Modulo per la presentazione delle osservazioni per i piani/programmi/progetti sottoposti a procedimenti di valutazione ambientale di competenza statale

ID: Codice procedura (ID_VIP/ID_MATTM):10844

Impianto per la produzione di energia elettrica da fonte eolica, costituito da 6 aerogeneratori della potenza complessiva di 37,2 MW, un sistema di accumulo da 25 MW e relative opere connesse in località "Rempillo" nel comune di Pitigliano (GR).

TESTO DELLE OSSERVAZIONI

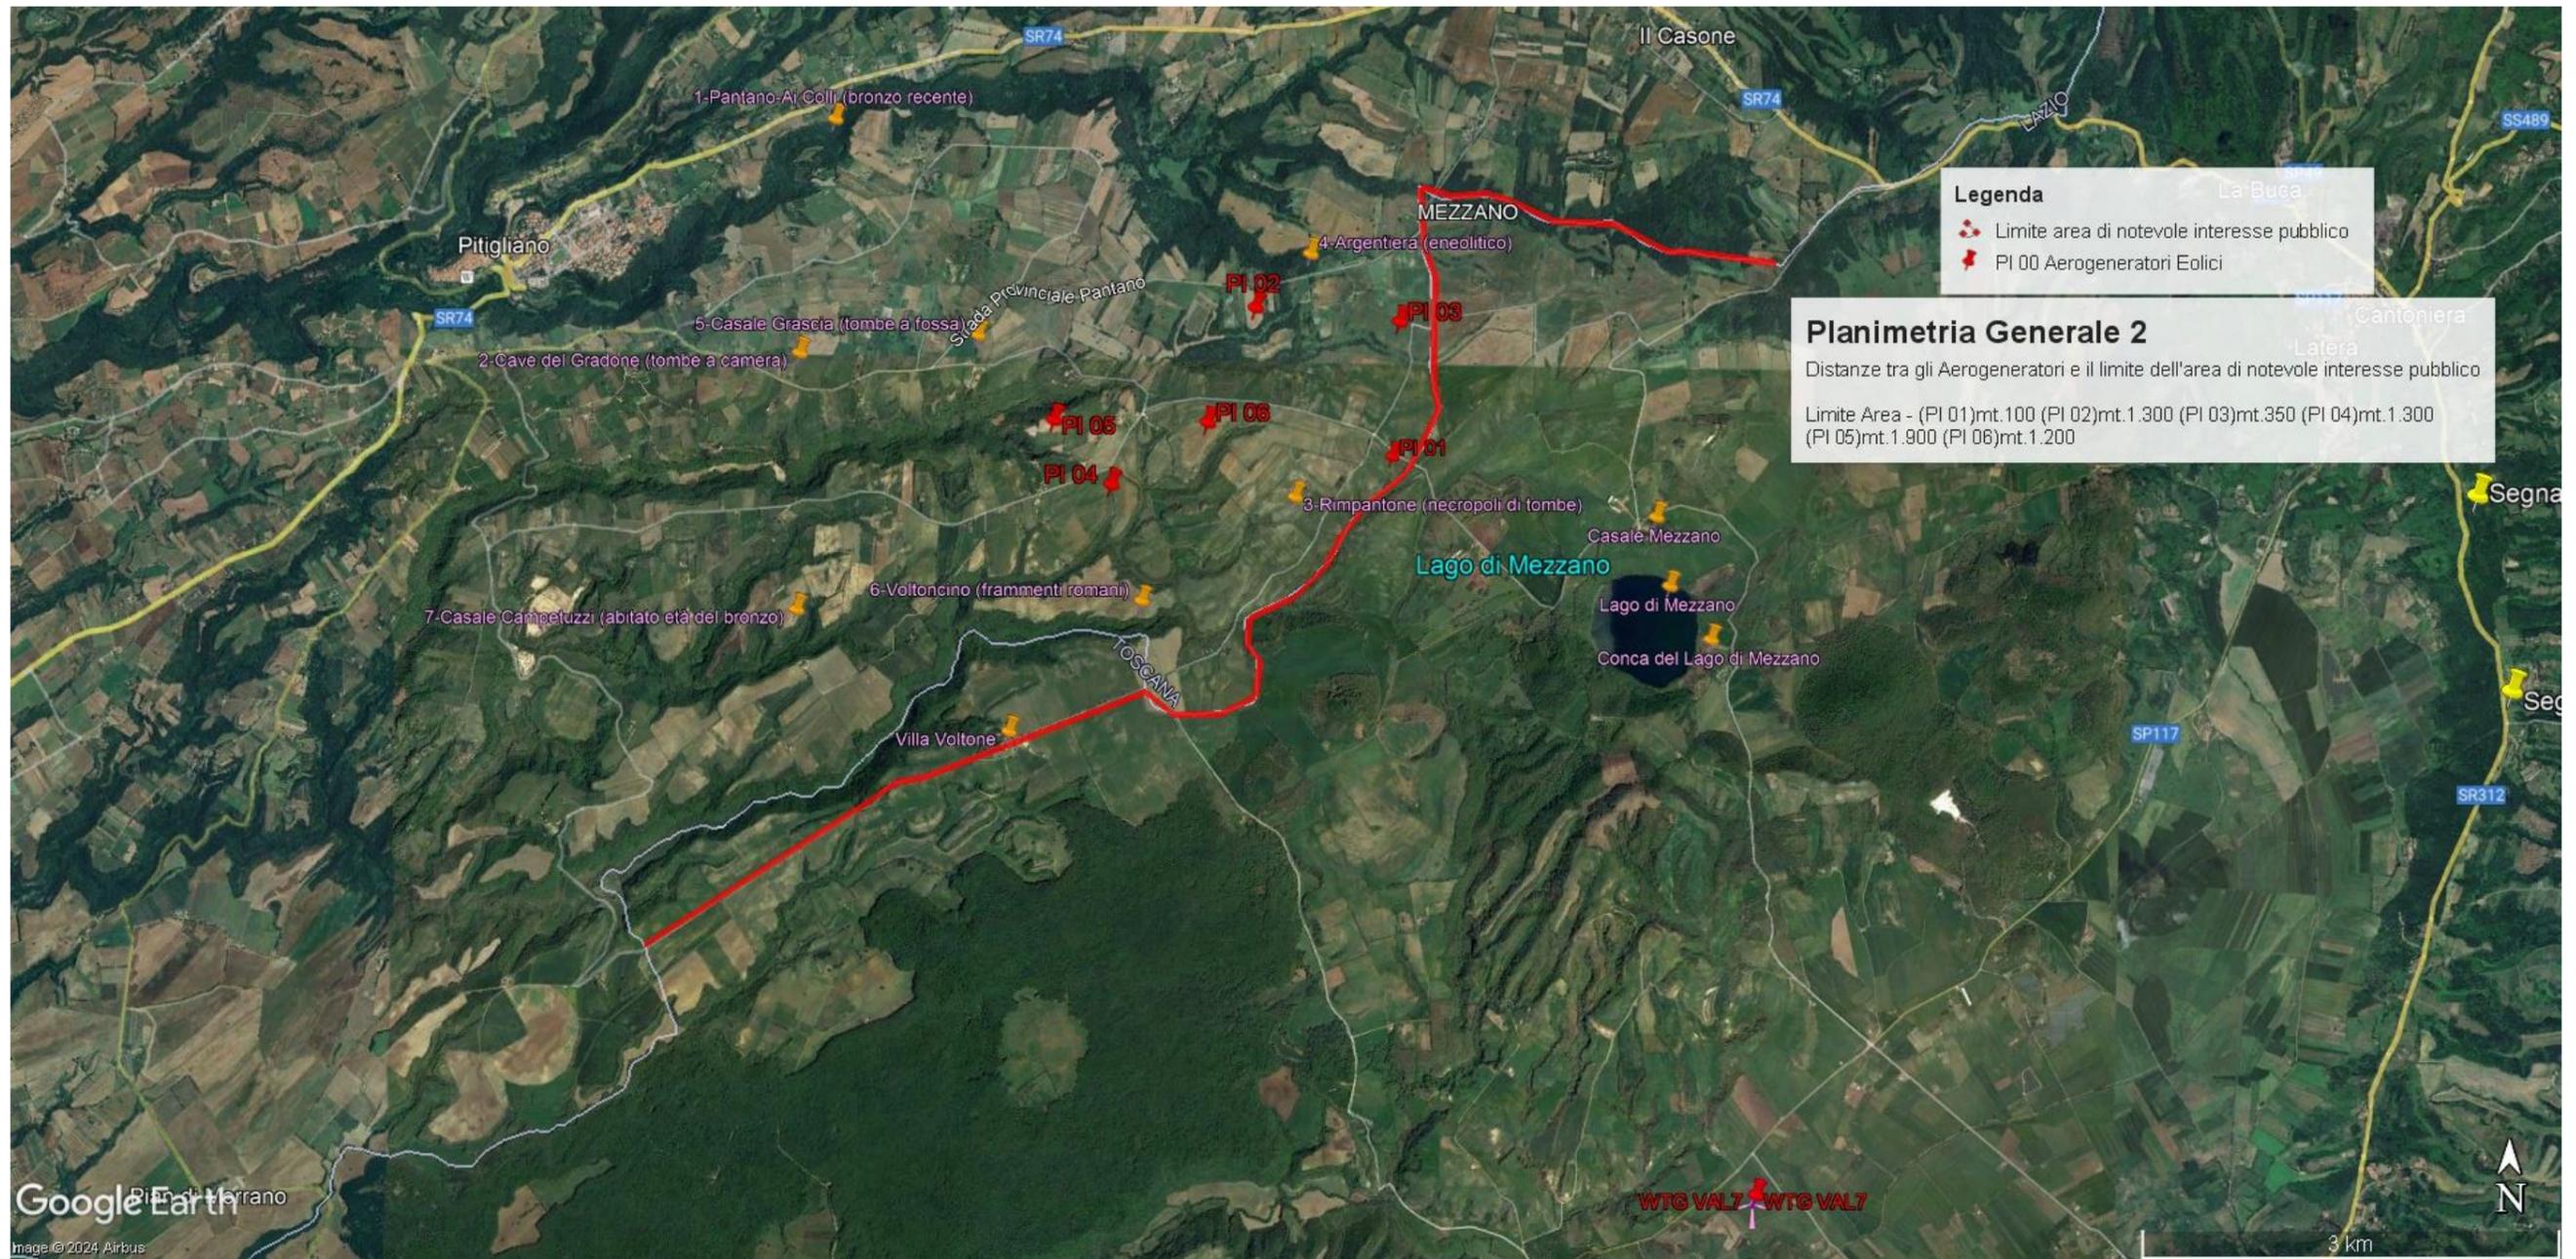
In sintesi, visti l'art. 20 comma 8 lettera c) quater del D.Lgs n 199/2021 e le Linee guida nazionali appena citate, considerato l'enorme impatto dell'impianto eolico industriale denominato "Rempillo" sulla zona paesaggistica di notevole interesse pubblico ben individuata nelle immagini n.1 e n. 2 e sui Beni Culturali evidenziati nell' immagine n. 3 dell'Allegato alle presenti Osservazioni, per la collocazione delle pale P04 e P05 direttamente all'interno del perimetro di un'area archeologica e per gli impatti anche sull'area intermedia e vasta dei pregiati territori laziali della Tuscia settentrionale e in particolare di quelli del pitiglianese ricco di emergenze agricole, naturalistiche, storiche e archeologiche del periodo etrusco ma non solo, si chiede che venga negata l'autorizzazione all' insediamento dell'impianto eolico denominato "Rempillo".

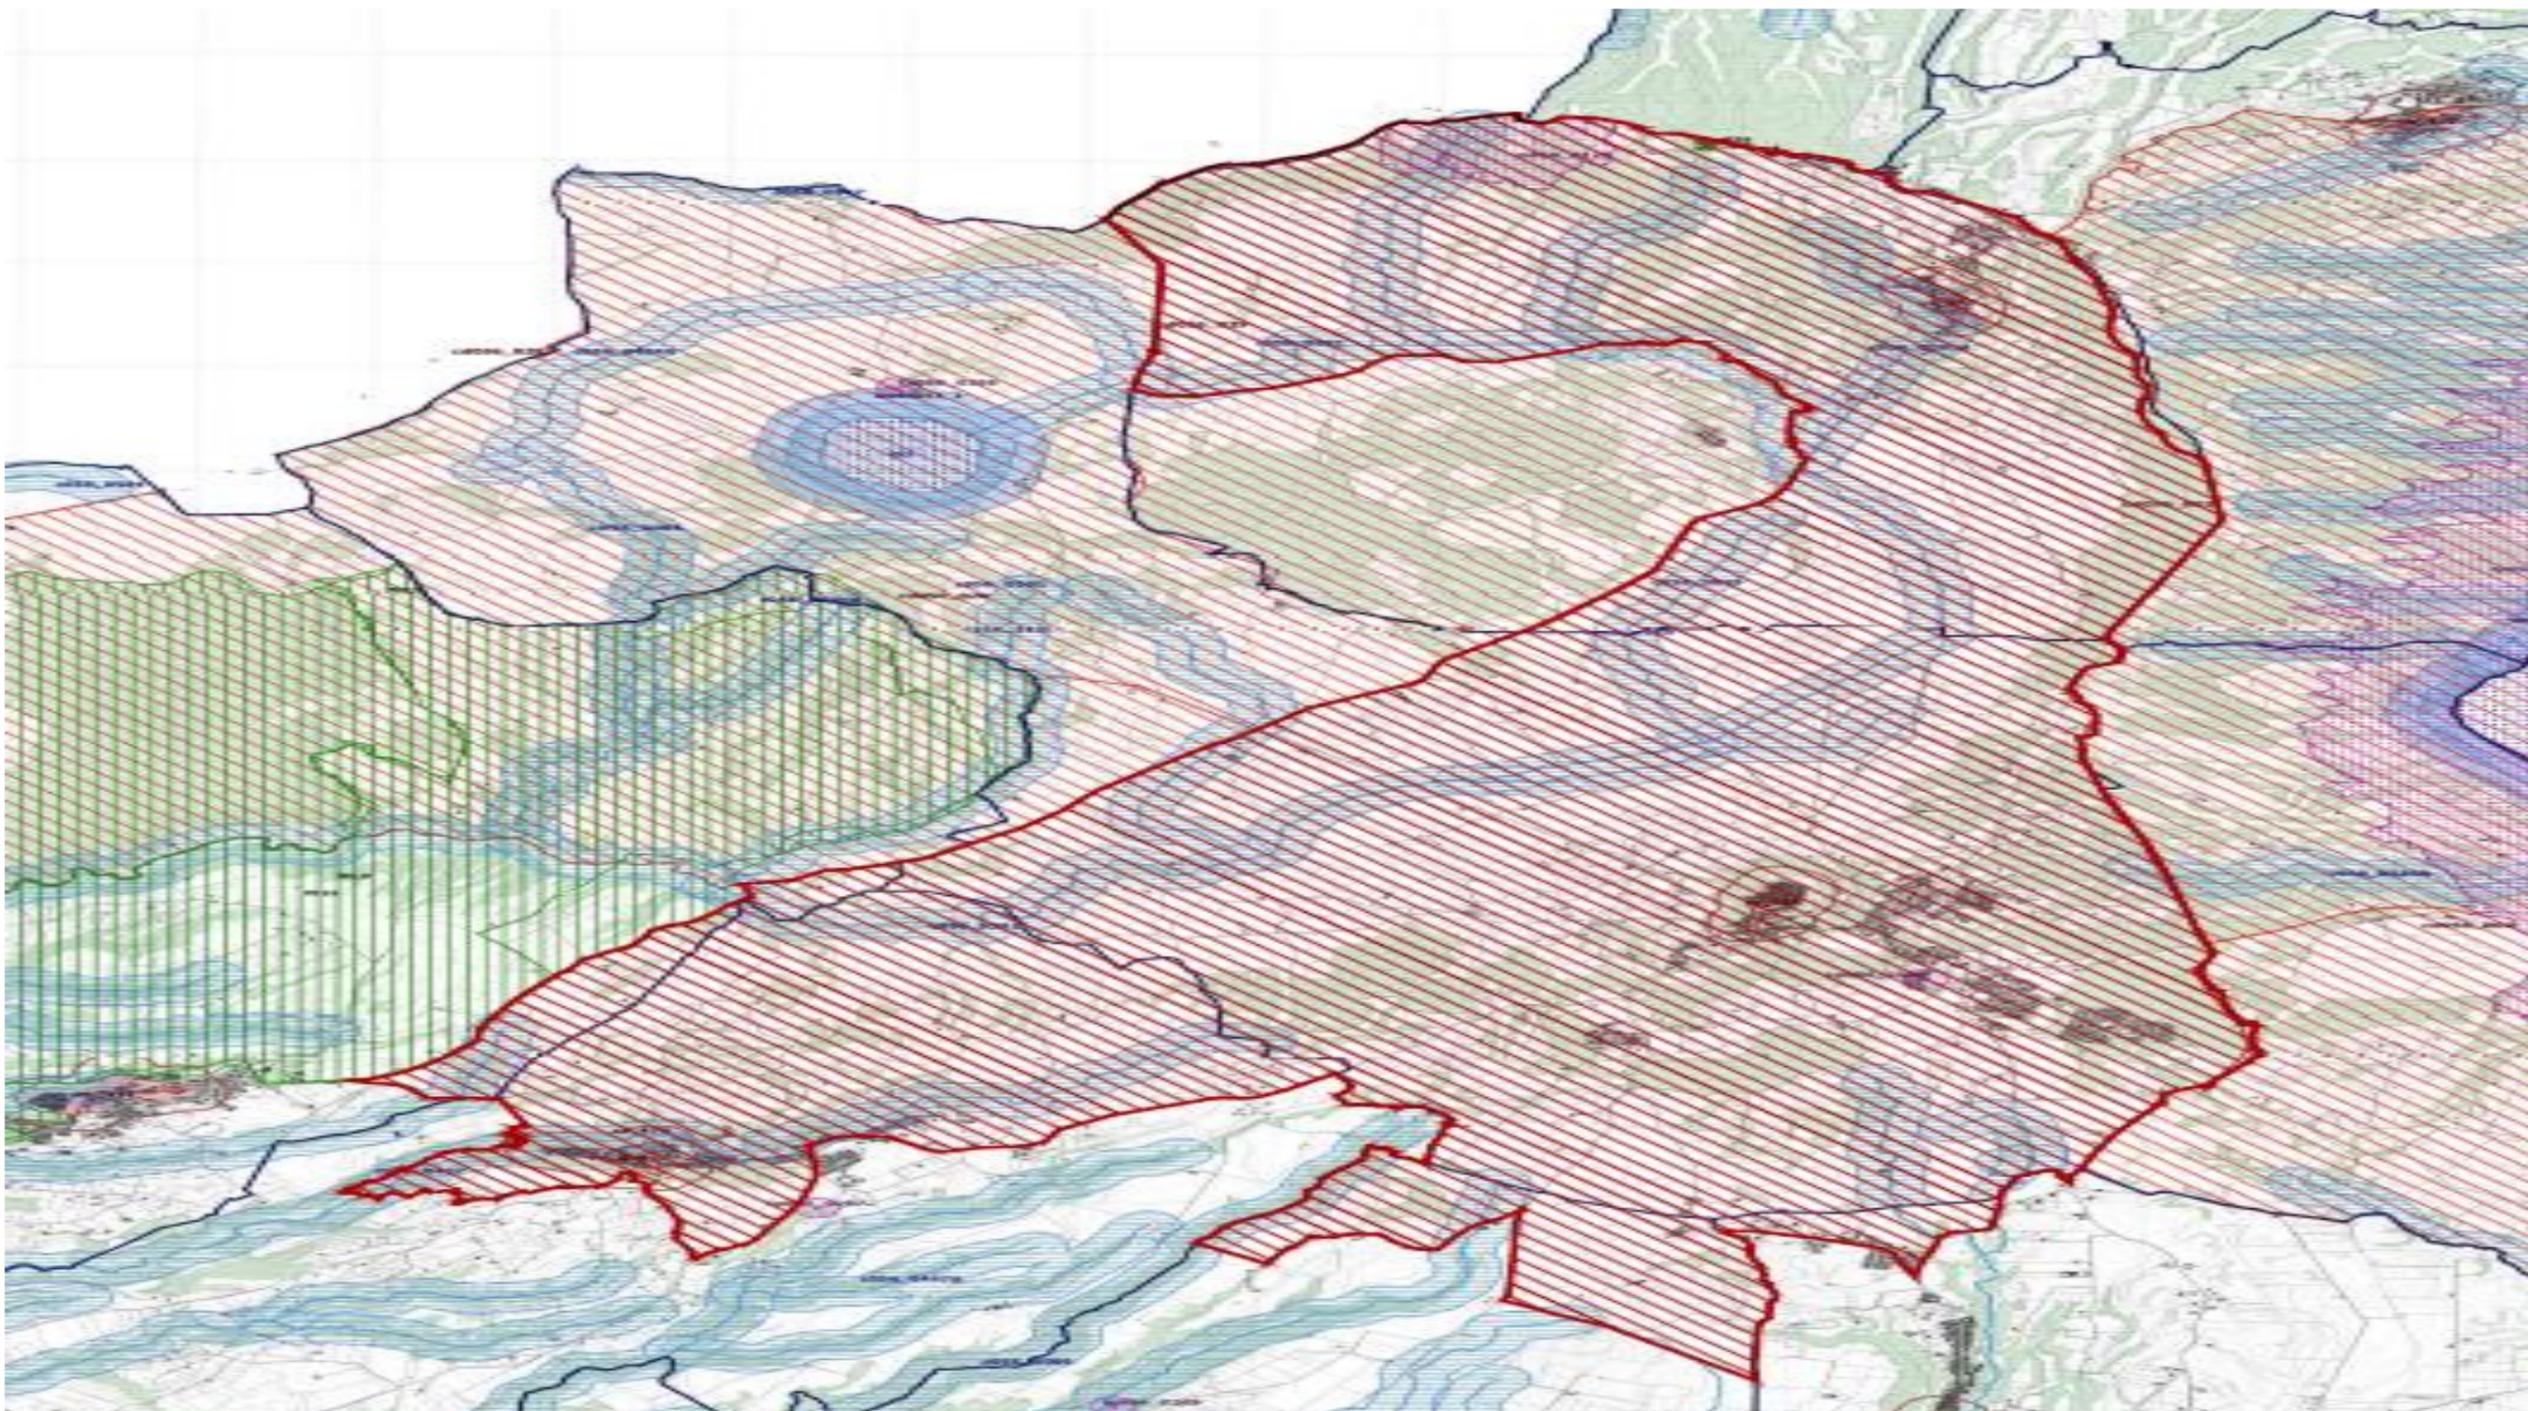
Tornando alla questione di legittimità, alla luce del combinato disposto dal "vincolo sul patrimonio paesaggistico (artt. 136 e ss. e 142 del decreto legislativo n. 42/2004 e ss.mm.ii.) e sui beni culturali" (artt. 10 e ss. del decreto legislativo n. 42/2004 e ss.mm.ii.) e dal comma 8 lettera c-quarter del D.Lgs 191/2021 e ss.mm.ii si evince che, ad oggi, le aree in cui sono previsti gli insediamenti dei sei aerogeneratori dell'impianto eolico denominato "Rempillo" non sono idonee perché ricadono tutte all'interno della fascia di rispetto dei **beni paesaggistici di notevole interesse pubblico denominati "Conca del Lago di Mezzano e territorio circostante" (D.M. 22.05.1976)** comprendente anche il **vincolo "Selva del Lamone" (D.M. 22.05.1984)** tutelati **dall'art. 136 del Codice del Beni Culturali e del Paesaggio** e in particolare un aerogeneratore (P01) è a 100 metri dal primo vincolo citato e gli altri cinque compresi in una distanza massima tra 1 km e 2 km (vedi immagine n. 1 dell'ALLEGATO). Nella fascia di rispetto dei 3 km anche la porzione di vincolo rappresentato dalla Selva del Lamone che gode di altre importanti tutele in quanto Riserva Naturale regionale (L. 394/91 e L.R. 29/97), Zona di Protezione speciale (ZPS) insieme ai Monti di Castro collegati tra loro da una Zona di Conservazione Speciale (ZSC), il sistema fluviale Fiume Fiora-Olpeta. La Selva del Lamone oltre il vincolo paesaggistico di notevole interesse pubblico che la rende area non idonea all'installazione degli impianti FER anche nelle sue fasce di rispetto dei 3 km, gode di un'altra tutela che ne rivela l'importanza di area di importanza internazionale per l'avifauna IBA (012) che viene collegata all'altra IBA (099) Lago di Bolsena attraverso la ZPS Caldera di Latera e la ZSC Lago di Mezzano che insieme sono compresi nel vincolo paesaggistico "Conca Lago di Mezzano..." e verranno uniti dal nuovo vincolo paesaggistico "Ambito paesaggistico, geologico e geomorfologico

dell'orlo della caldera di Latera e delle sue pendici interessate dai centri eruttivi periferici" (si veda a riguardo la proposta pubblicata sul sito del MIC in data 09/08/2023 e l'immagine n. 2 dell' ALLEGATO) all'area di notevole interesse pubblico " Conca del lago di Bolsena" (D.M. 24.10.1960). Praticamente una vasta zona che per interesse paesaggistico e naturalistico oltre che storico, archeologico e identitario rappresenta un unicum nel panorama nazionale.
